**Avis délibéré de la mission régionale
d'autorité environnementale
Hauts-de-France
sur le projet de parc éolien de
la société « Ferme Eolienne du Bois Vicomte »
sur la commune de Domart-en-Ponthieu (80)
Étude d'impact de juin 2022**

n°MRAe 2022-6383

Avis détaillé

Carte d'implantation des parcs éoliens autour du projet (étude paysagère page 59)

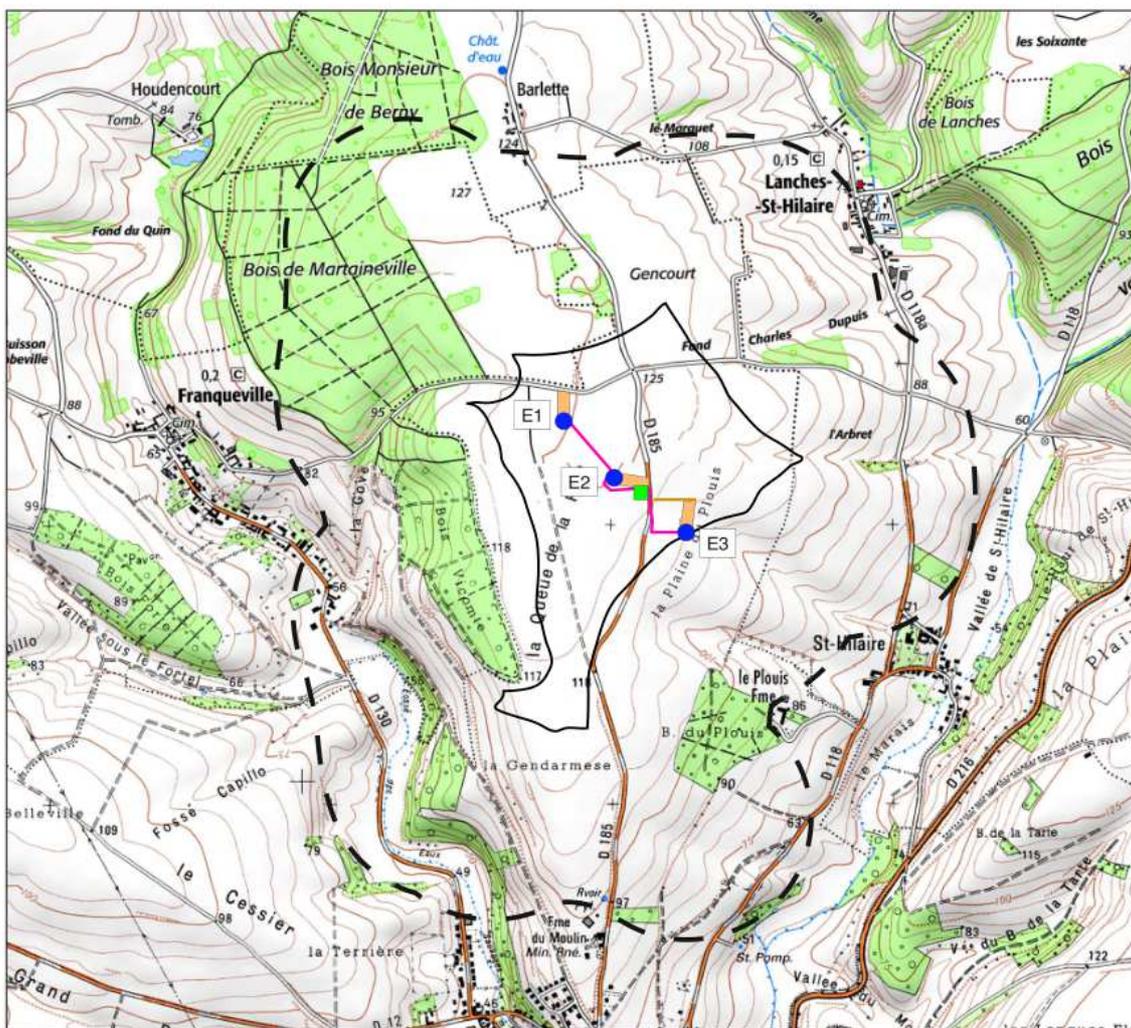
Le parc s'implantera sur un petit plateau situé entre la vallée sèche de Franqueville à l'ouest et la vallée humide de Saint-Hilaire à l'est. Le projet est localisé dans un contexte où l'éolien est déjà fortement présent avec 33 parcs construits, deux accordés et sept en instruction sur un périmètre de 20 kilomètres environ autour de la zone d'implantation potentielle (cf pages 58 et 59 de l'étude paysagère).

Carte de présentation du projet (page 3 de la mise à jour de l'étude écologique)

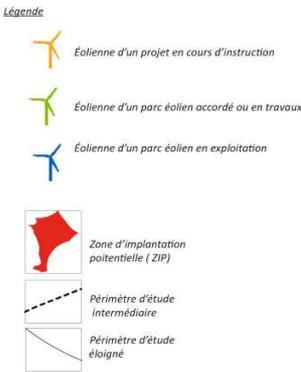
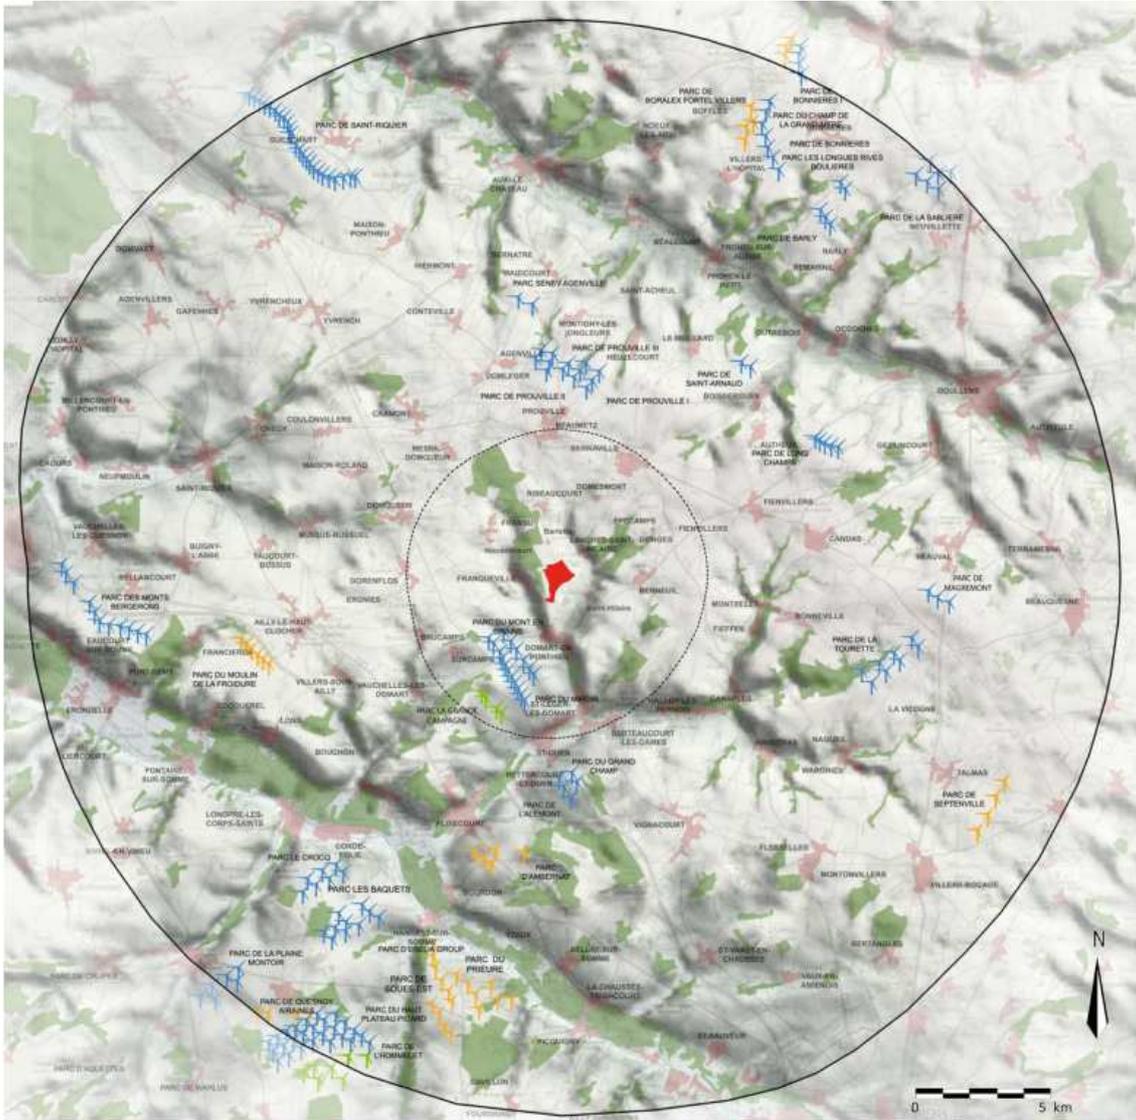
La question du raccordement des trois éoliennes à un poste source est abordée sommairement page 24 de l'étude d'impact. Le raccordement au poste électrique de Vicogne à 14 kilomètres est envisagé. Il est indiqué que la décision du tracé de raccordement de ENEDIS n'est pas connue et aucune analyse n'est faite. Le raccordement est un élément du projet qui doit être étudié.

- *d'évaluer les impacts prévisibles du raccordement du parc éolien au réseau public électrique, au vu des informations disponibles, et en particulier de déterminer si des espaces à enjeu seraient concernés par les travaux de raccordement et si des créations de lignes aériennes seraient nécessaires : le porteur du projet pourrait prendre l'attache des gestionnaires de réseaux pour confirmer ou infirmer la possibilité de se raccorder à un poste source ;*
- *d'évaluer la nécessité, une fois le tracé définitif du raccordement connu, d'actualiser l'évaluation des impacts avec le cas échéant, mise en œuvre de la séquence éviter, réduire, compenser, en particulier si des espaces à enjeu sont impactés par les travaux de raccordement et/ou si des créations de lignes aériennes sont nécessaires².*
